STADT LEVERKUSEN

Bebauungsplan Nr. 258/III "Schlebusch – zwischen Bergische Landstraße, Dechant-Fein-Straße und Gregor-Mendel-Straße (Pfarrzentrum)"

**Äußerungen zur frühzeitigen Beteiligung der Öffentlichkeit und der Behörden
und sonstigen Trägern öffentlicher Belange gem. § 3 Abs. 1 und § 4 Abs. 1
BauGB sowie**

Abwägungsvorschlag der Verwaltung mit Beschlussvorschlag

Anlage 1

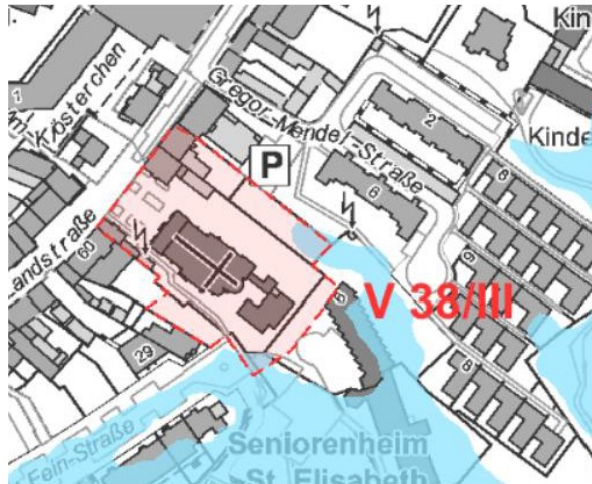
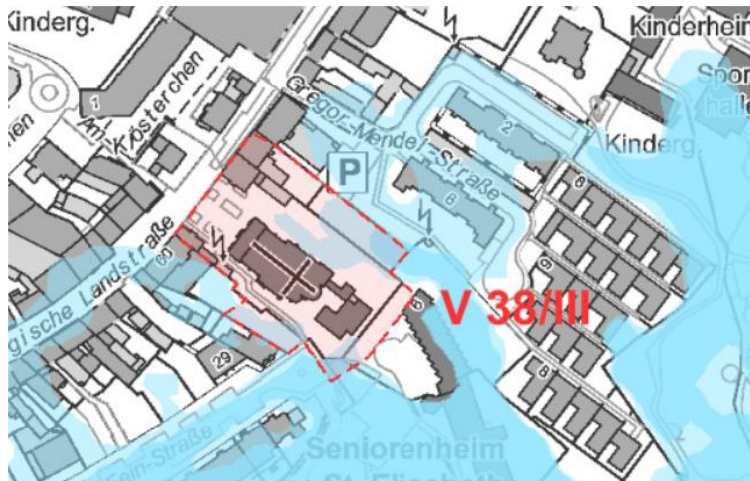
Der Baubereich befindet sich in unmittelbarer Nähe zur Dhünn, sodass ein geringfügiger Bereich des B-Planes im festgesetzten Überschwemmungsgebiet 100-jährliches Ereignis

Aus diesem Grund ist es sinnvoll, dennoch die Überschwemmungsgrenze im B-Plan aufzuführen bzw. einzutragen.

Das Plangebiet liegt teilweise innerhalb des Überschwemmungsgebietes für ein 100-jährliches Hochwasserereignis der Dhünn. Die Grenzen des Überschwemmungsgebietes wurden in den Bebauungsplan eingetragen. Die Baugrenzen für den Neubau des Pfarrzentrums wurden so festgesetzt, dass die Baumaßnahmen nicht in das Überschwemmungsgebiet hineinragen und demnach keine Ausgleichs- oder Schutzmaßnahmen erforderlich sind.

Das Plangebiet befindet sich außerdem gemäß der Hochwassergefahrenkarte Dhünn der Bezirksregierung Köln vom Oktober 2019 innerhalb eines Hochwasserrisikogebietes mit einer niedrigen Wahrscheinlichkeit (HQ extrem). Hierbei handelt es sich um ein Extremhochwasser mit niedriger Wahrscheinlichkeit, das im Mittel deutlich seltener als alle 100 Jahre auftritt. In diesem Fall werden ohne technischen Hochwasserschutz Überflutungen mit max. 0 – 0,5 m Wasserstand prognostiziert.

Der Neubau des Pfarrzentrums verzichtet auf ein Kellergeschoss. Des Weiteren wird der Neubau gegenüber der vorhandenen Geländehöhe leicht erhöht geplant, um eine Flutung des Erdgeschosses auch bei extremen Hochwasserereignissen zu verhindern.
